危险货物运输问题和全球化学品
统一分类和标签制度问题专家委员会

危险货物运输和全球化学品统一分类和标签制度问题专家委
员会第四届会议报告

增编

对《关于危险货物运输的建议书，试验和标准手册》第四修
订版(ST/SG/AC.10/11/Rev.4)的修改

8. 第 16 页，图 A7.1

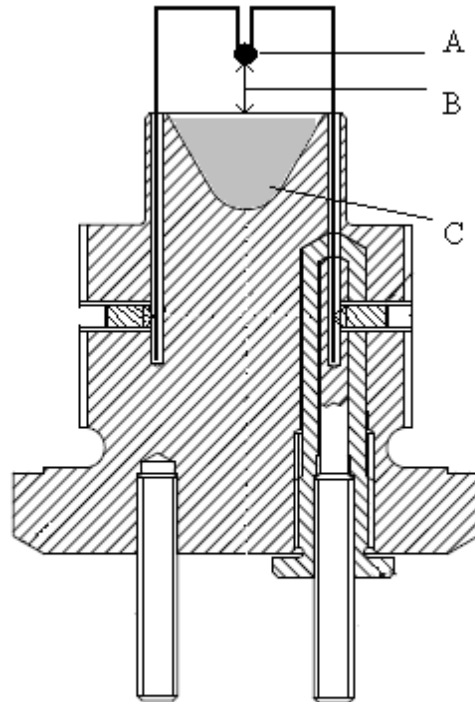
图 A7.1 改为下图。

9. 第 17 页，图 A7.2

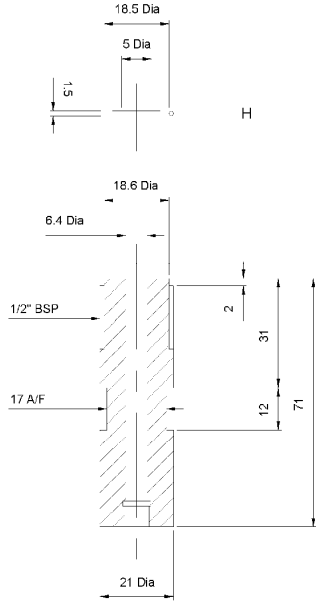
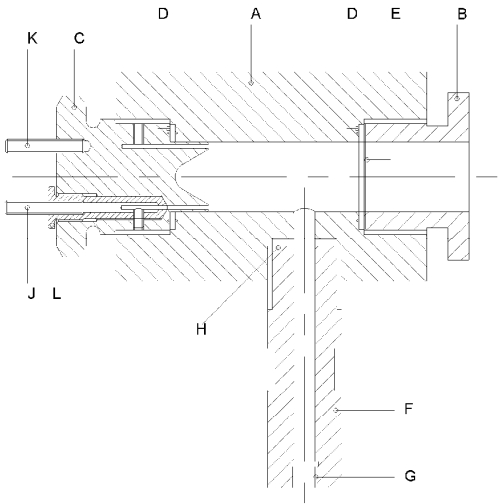
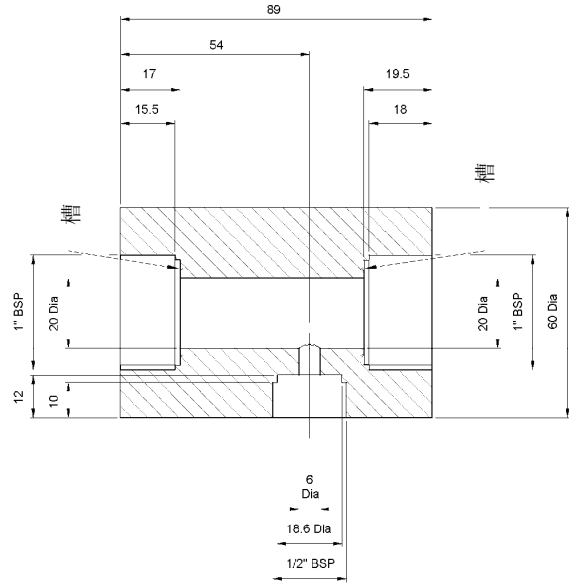
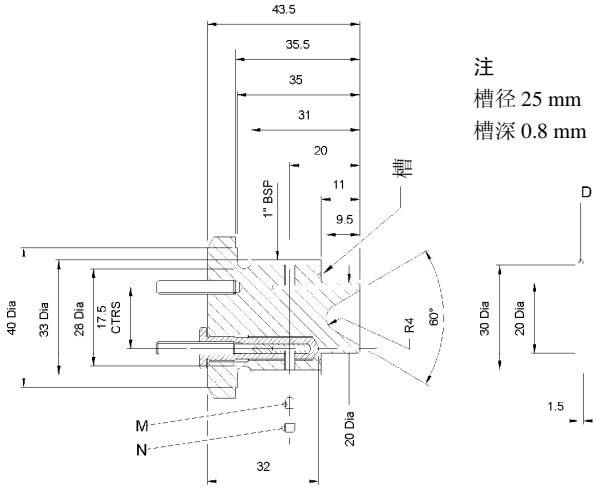
图 A7.2 改为下图。

10. 第 18 页, 图 A7.3

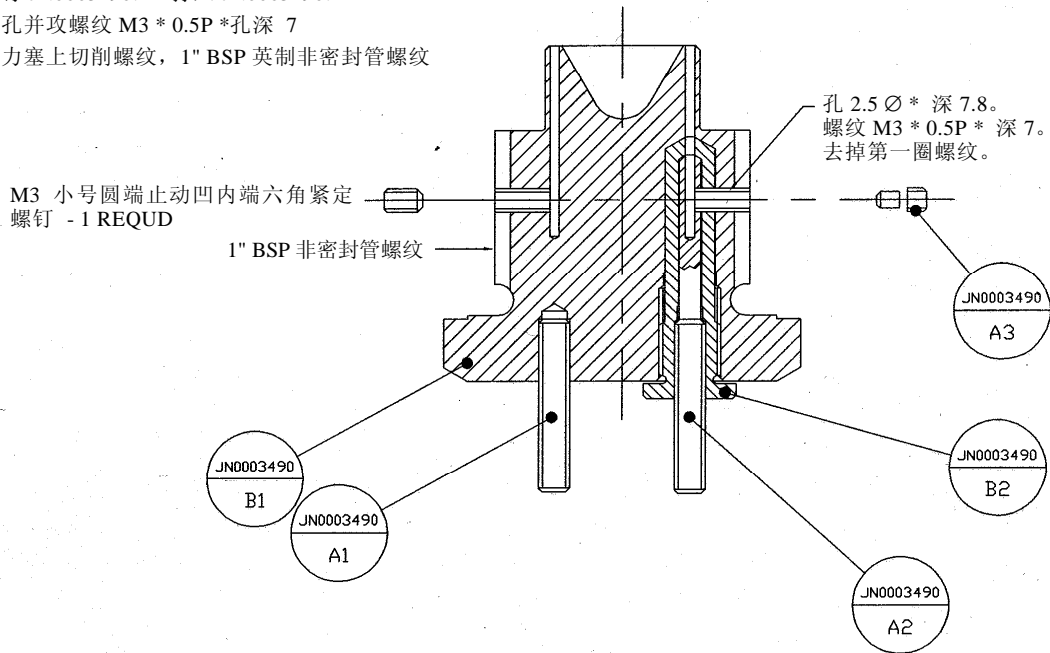
图 A7.3 改为下图。

1. 螺钉 JN0003490:B2 拧入压力塞内
2. 螺钉 JN0003490:A2 拧入 JN0003490:B2
3. 钻孔并攻螺纹 M3 * 0.5P * 孔深 7
4. 压力塞上切削螺纹, 1" BSP 英制非密封管螺纹

11. 第 18 页, 图 A7.4

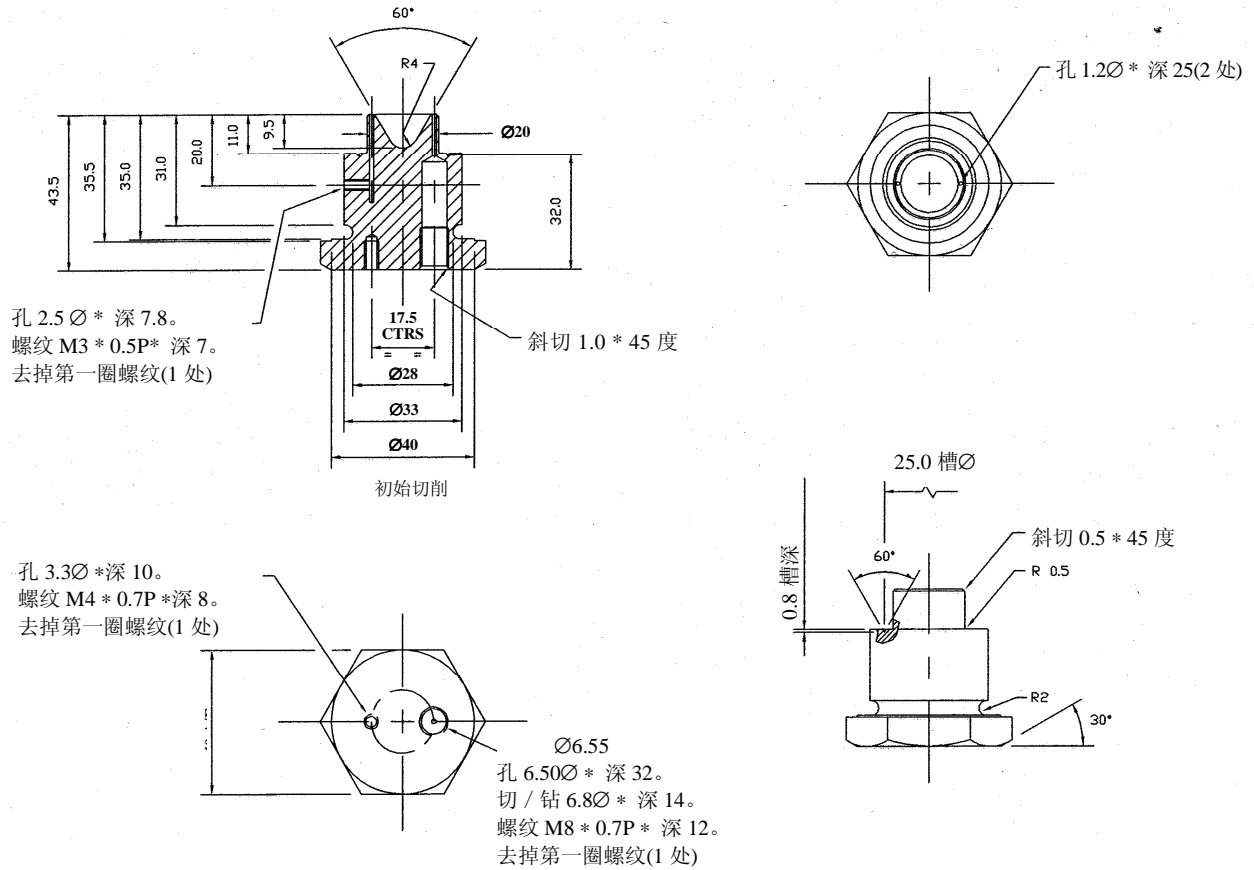
图 A7.4 改为下图。

12. 第 19 页, 图 A7.5

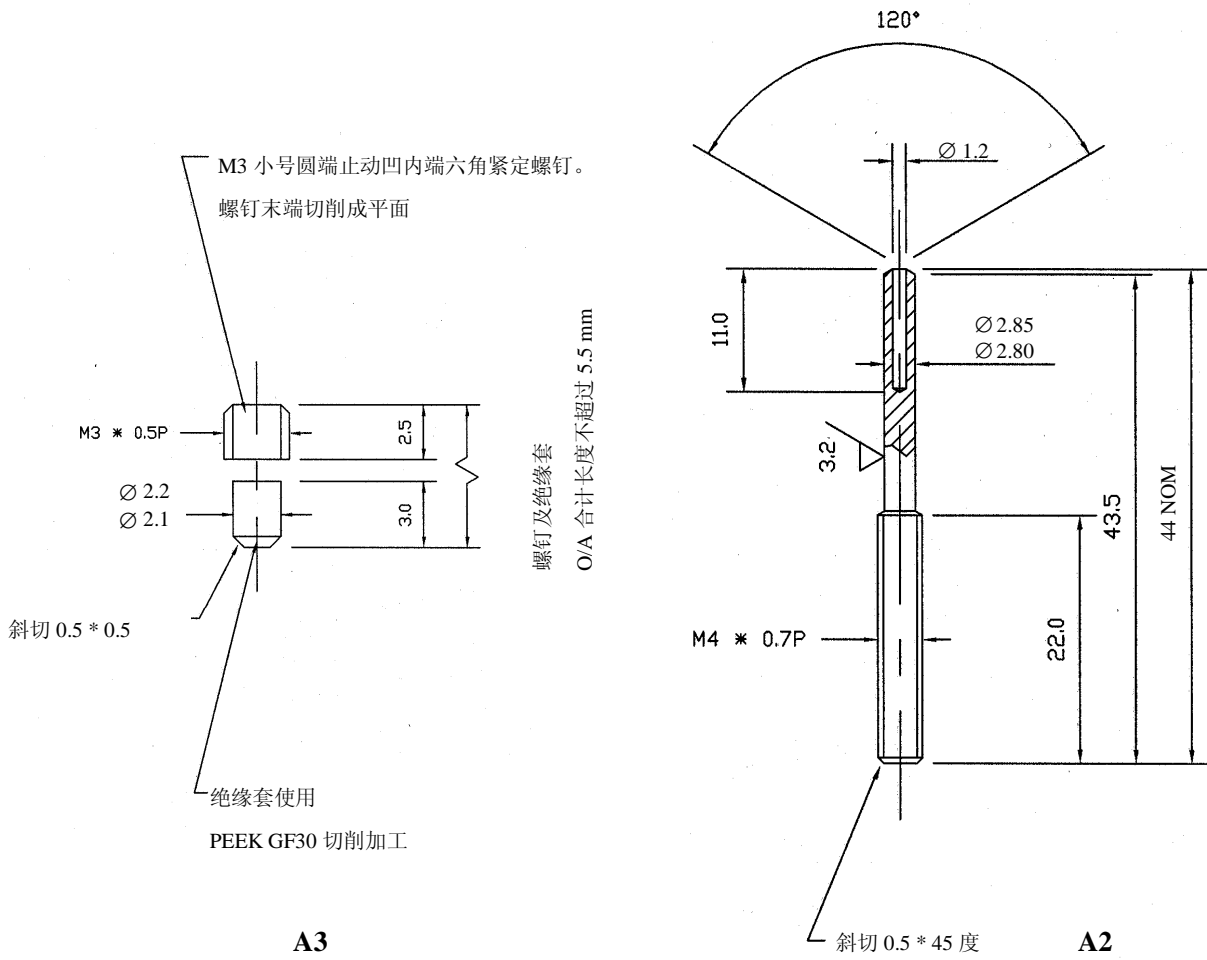
图 A7.5 改为下图。

13. 第 19 页, 图 A7.6

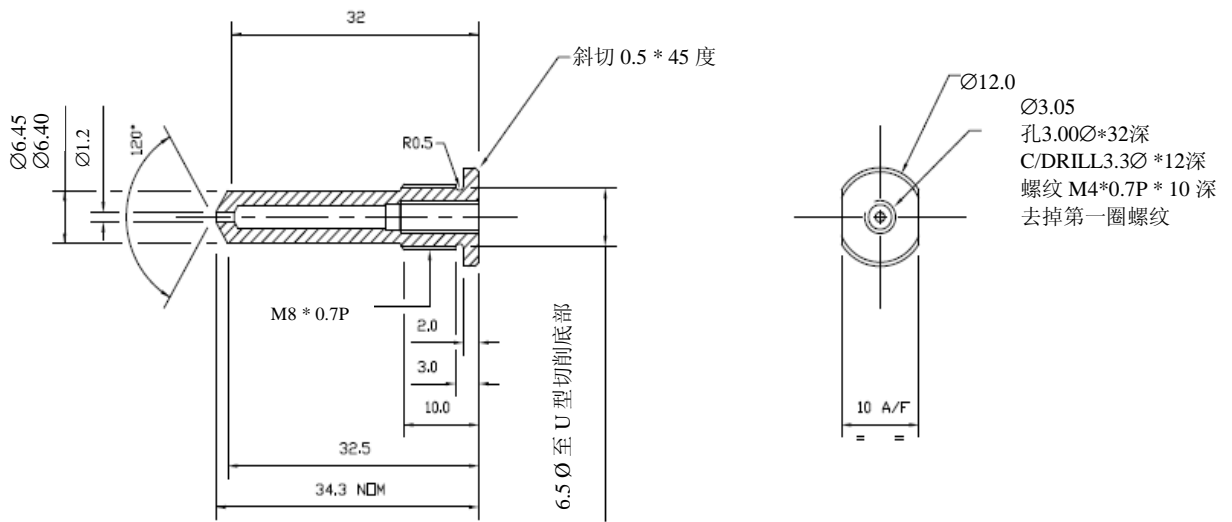
图 A7.6 改为下图。
